Orange Polska S.A.
Domena Hurt
Zarządzanie Zasobami Sieci i IT,
Dział Zarządzania Zasobami Infrastruktury
i Obsługi Klienta w Łodzi
ul. Michała Bałuckiego 10/12, 93-273 Łódź
tel.: 42 614 63 66

Numer pisma: TTISILU/ASK.215-8688/22

Temat: Uzgodnienie projektu przyłącza kanalizacji sanitarnej w m. Łubowo dz. 97/1 gm. Łubowo.

Załącznik do uzgodnienia
nr TTISLU/ASK.215-8668/22
09.03.2022r. Artur Skoneczny

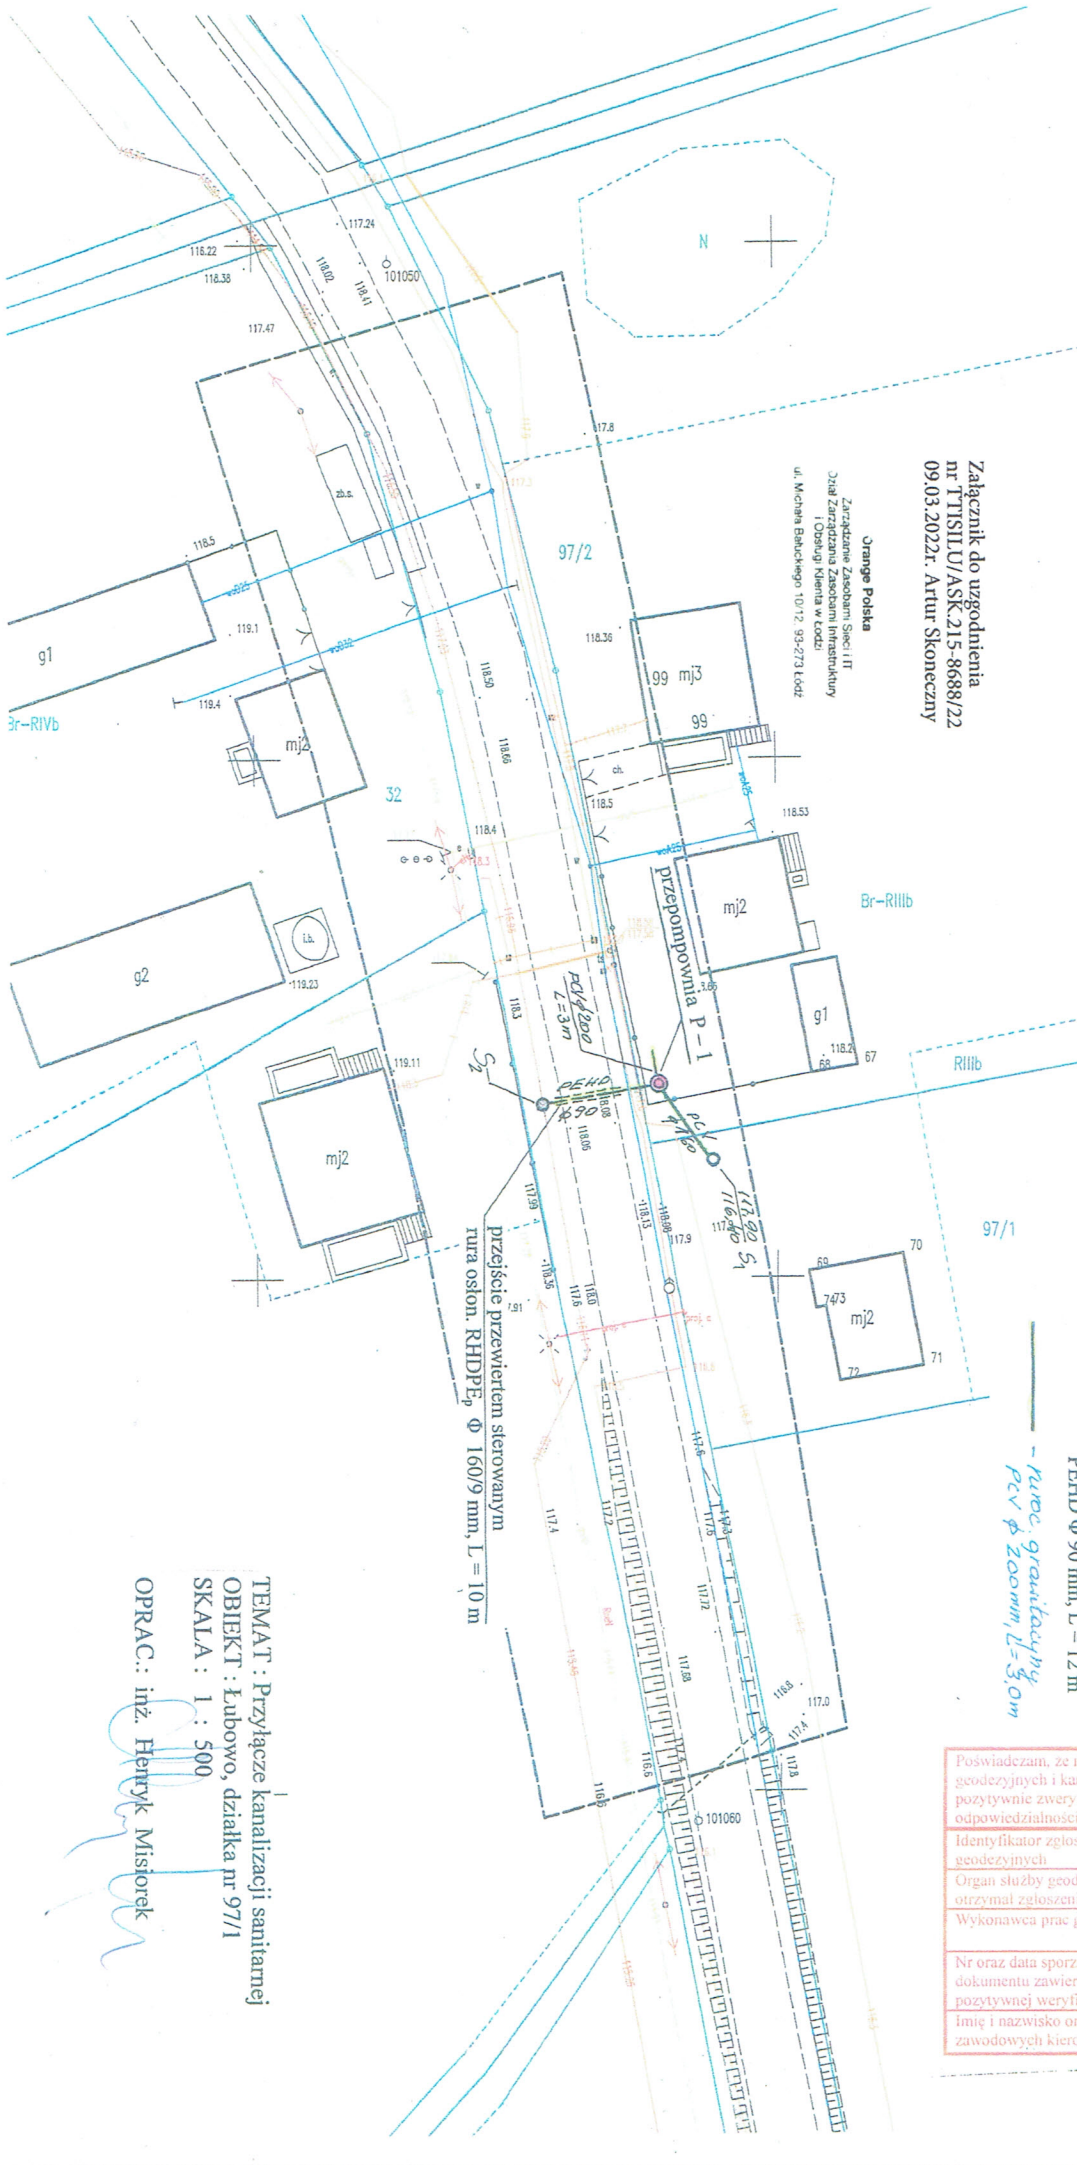
informujemy, że uzgadniamy projekt przyłącza kanalizacji sanitarnej w m. Łubowo dz. 97/1 gm. Łubowo.

2. Roboty budowlano – montażowe w obrębie sieci telekomunikacyjnej wykonywać zgodnie z normami i przepisami obowiązującymi w budownictwie łączności ręcznie i pod nadzorem upoważnionego przedstawiciela ORANGE POLSKA S.A. Dostarczanie i Serwis Usług Obsługi Technicznej Klienta Zachód;
3. Lokalizację podziemnych urządzeń telekomunikacyjnych w terenie należy potwierdzić za pomocą przekopów kontrolnych, a w przypadku odkrycia w trakcie robót ziemnych urządzeń nienaniesionych na planie należy je zabezpieczyć na koszt inwestora i powiadomić przedstawiciela ORANGE POLSKA S.A. Dostarczanie i Serwis Usług Obsługi Technicznej Klienta Zachód; oraz inspektora nadzoru.
4. W strefie projektowanych wykopów sieć teletechniczną zabezpieczyć przed uszkodzeniem: w miejscach skrzyżowań z projektowanym przyłączem zastosować dwudzielne rury osłonowe. Dodatkowe szczegóły

zabezpieczenia ustalić na roboczo z naszym przedstawicielem. Koszty zabezpieczenia ponosi naruszający stan istniejący.

5. W miejscu przykrycia istniejącej sieci telekomunikacyjnej nowymi warstwami konstrukcyjnymi projektowanej nawierzchni, zachować normatywną głębokość ich posadowienia. Koszty zabezpieczenia ponosi naruszający stan istniejący.

6. Miejsca zblizeń i skrzyżowań oraz elementy zanikowe sieci telekomunikacyjnej przed ich zasypaniem podlegają obowiązkowi zgłoszenia pracownikowi sprawującemu w imieniu Orange Polska nadzór nad realizowanymi pracami.
